**DODATEK Č. 2 KE SMLOUVĚ O DÍLO ZE DNE 12. 5. 2023 VE
ZNĚNÍ DODATKU Č. 1**

Akce: ZP MVČR Olomouc

Stavební objekt: SO01_ Stavební úpravy administrativní budovy

Změnový list (ZL) č.: 12

PŘÍLOHA Č 1 ZÁPISU Z K.D. Č. 9

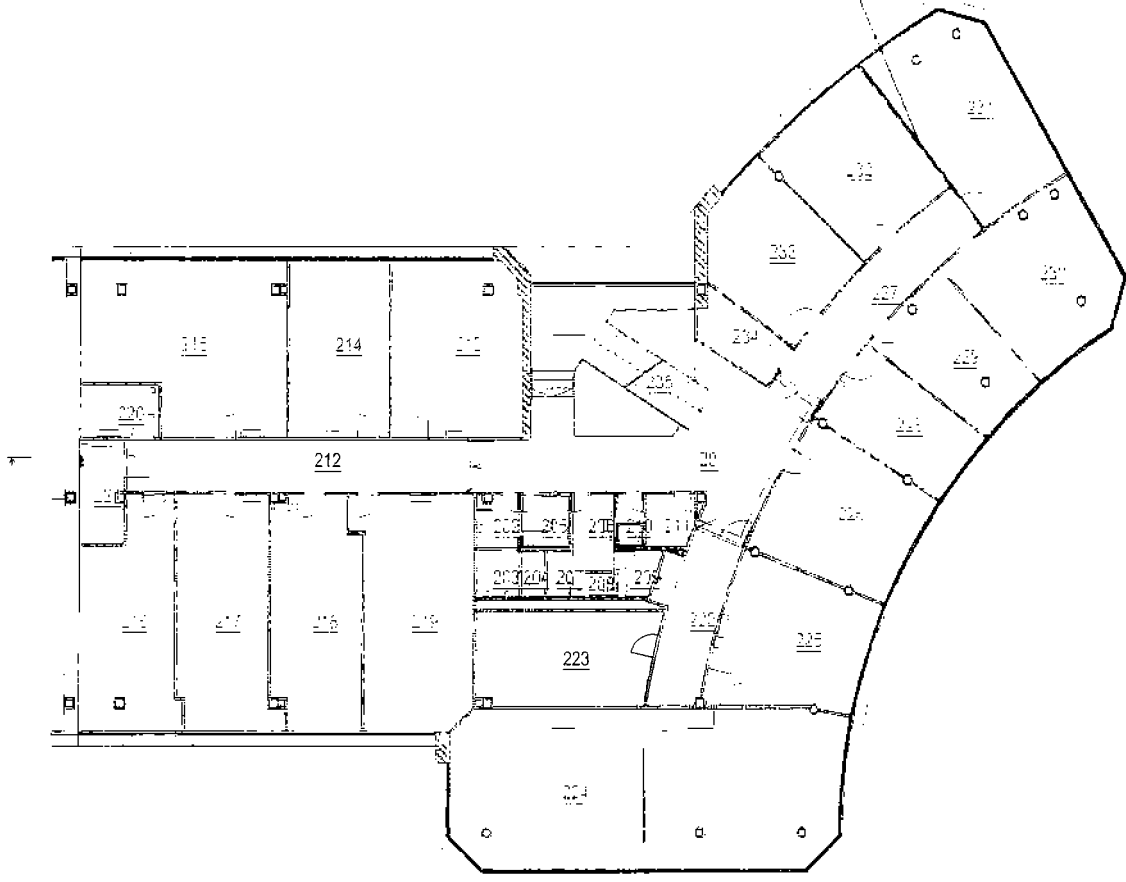
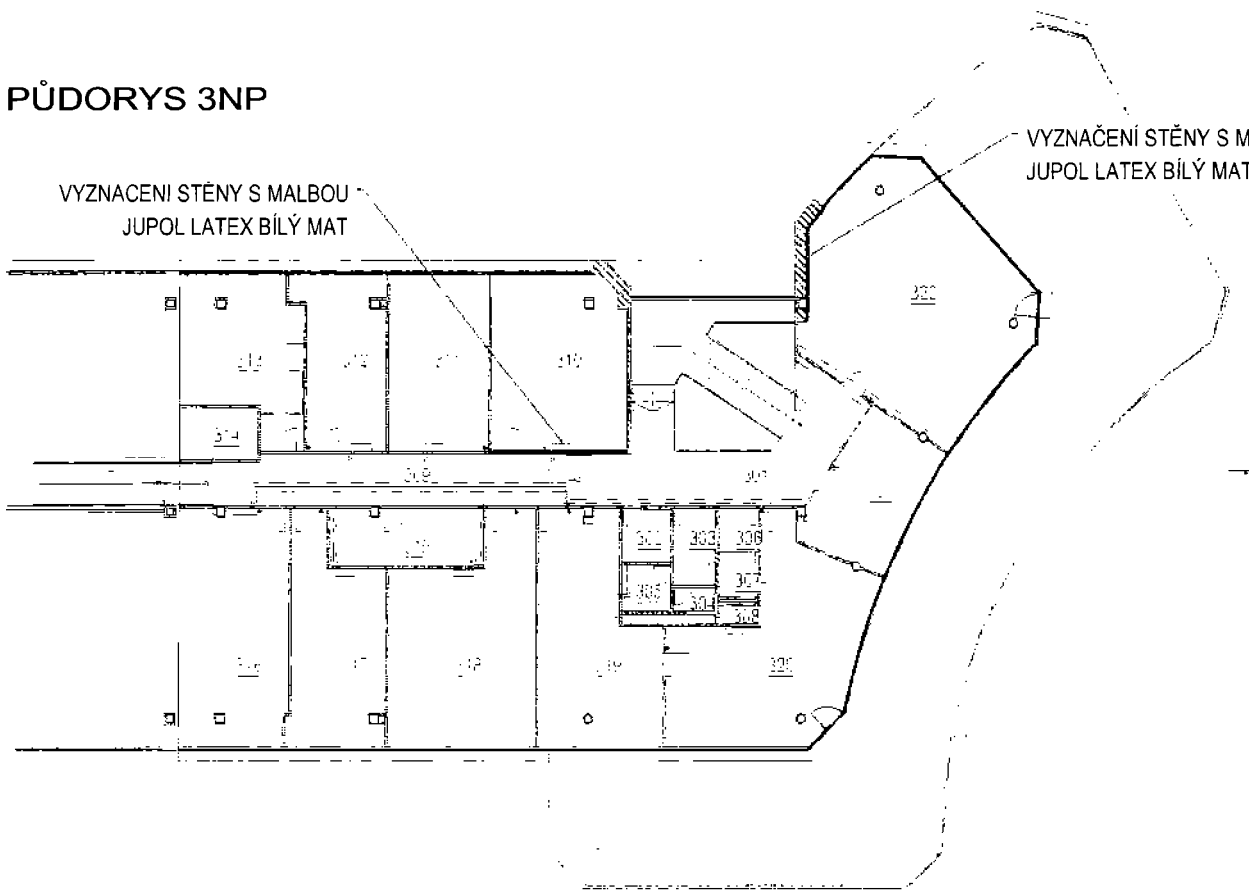
Popis změny: Doplnění třetí vrstvy malby, latexová barva dle požadavků objednatele, obroušení stávajících maleb kolem ovladačů klimatizace, malba schodiště, chodby.

Vzhledem ke skutečnosti, že většina kanceláří měla barevnou malbu, muselo být přistoupeno k třetí vrstvě malby – malba bílá.

Požadavek objednatele na provedení latexových barev – barva bílá.

Provedení dle předané PD 3.N.P. + 2.N.P.

VYZNAČENÍ STĚNY S MALBOU
JUPOL LATEX BILY MAT

VYZNACENI STĚNY S MALBOU
JUPOL LATEX BILY MAT

VYZNAČENÍ STĚNY S MALBOU
JUPOL LATEX BILÝ MAT

Změnový list (ZL) č.: 14

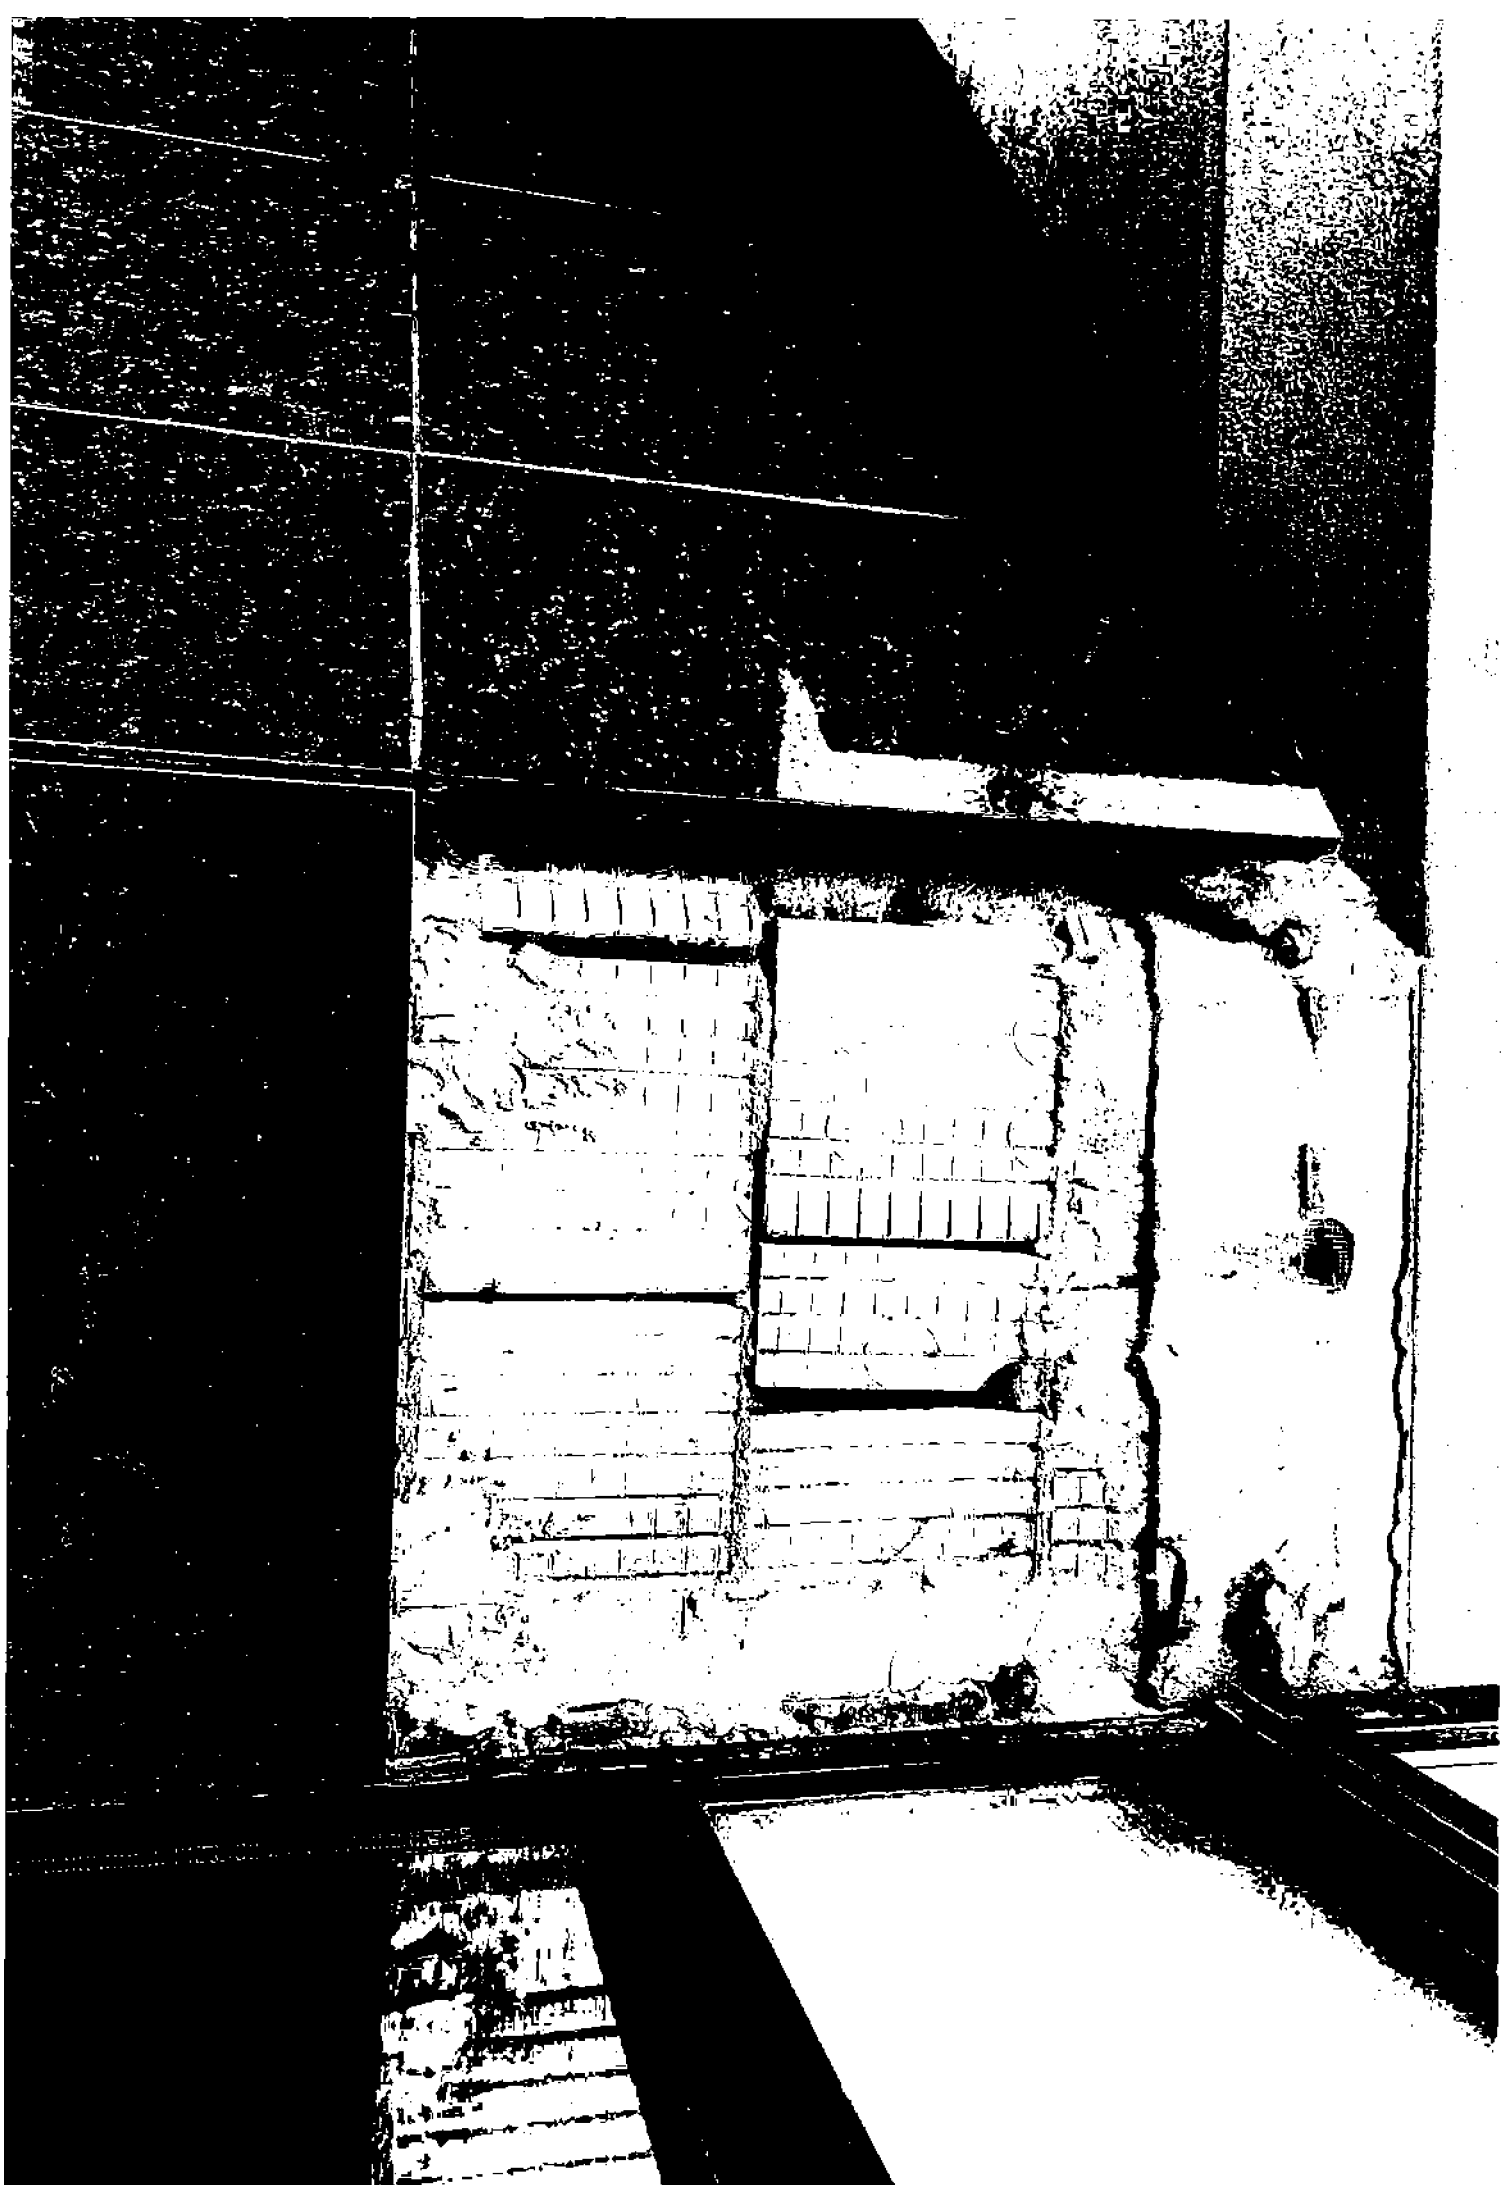
Popis změny: Úprava kamenného obkladu fasády u AI stěny

Vzhledem ke skutečnosti, že je použitý k výměně výplní otvorů fasádní profil, je nutné demontovat stávající kamenný obklad. Po montáži AI stěny bude nutné provést zaměření a kamenný obklad upravit na požadovaný rozměr.

Souhlasím s navrženým řešením zachováním stávajícího kamenného obkladu a pouze jeho úpravou tak, aby lépe navazoval na okenní systém.

Od: [REDACTED]
Odesláno: [REDACTED]
Komu: [REDACTED]
Kopie: [REDACTED]
Předmět: ZPMV_rozmístění ovladačů žaluzií 2NP
Přílohy: ZPMV_07_žaluzie_2NP_umístění ovladačů.pdf; ZPMV_žaluzie_umístění ovladačů.dwg

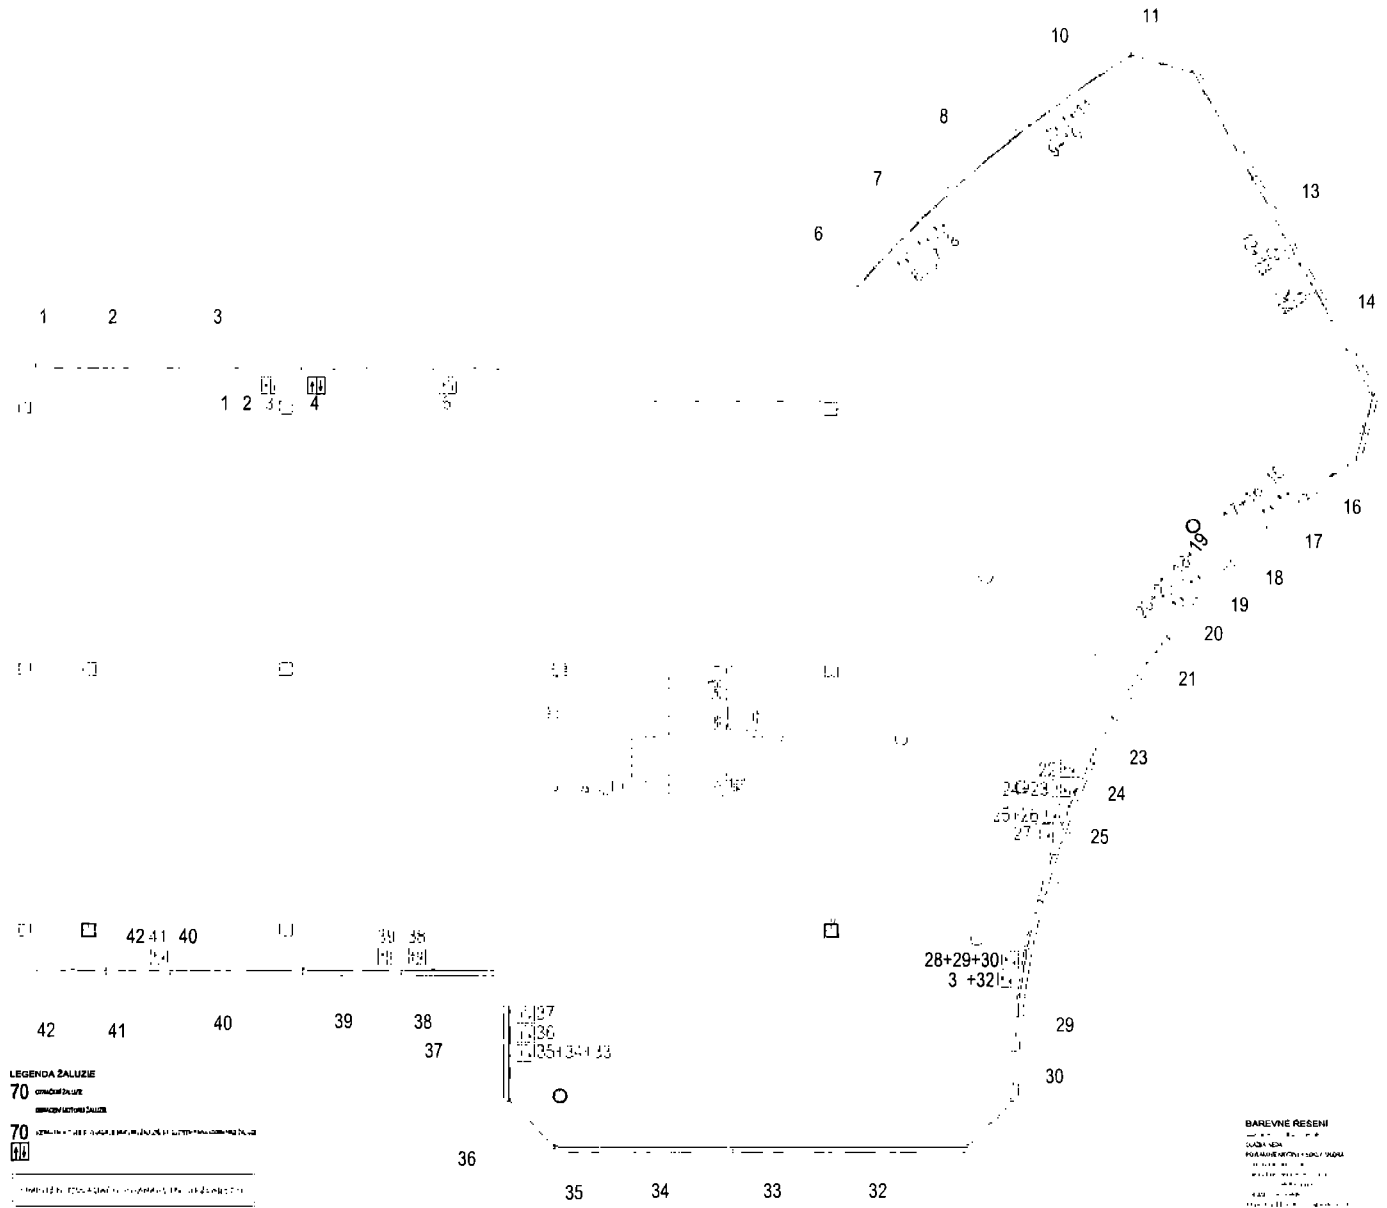
V návaznosti na minulý KD tímto zasílám pozice ovladačů ve 2NP s příslušností pro danou žaluzii.
Prosím pokud nebude jasné zadání, kontaktujte mne
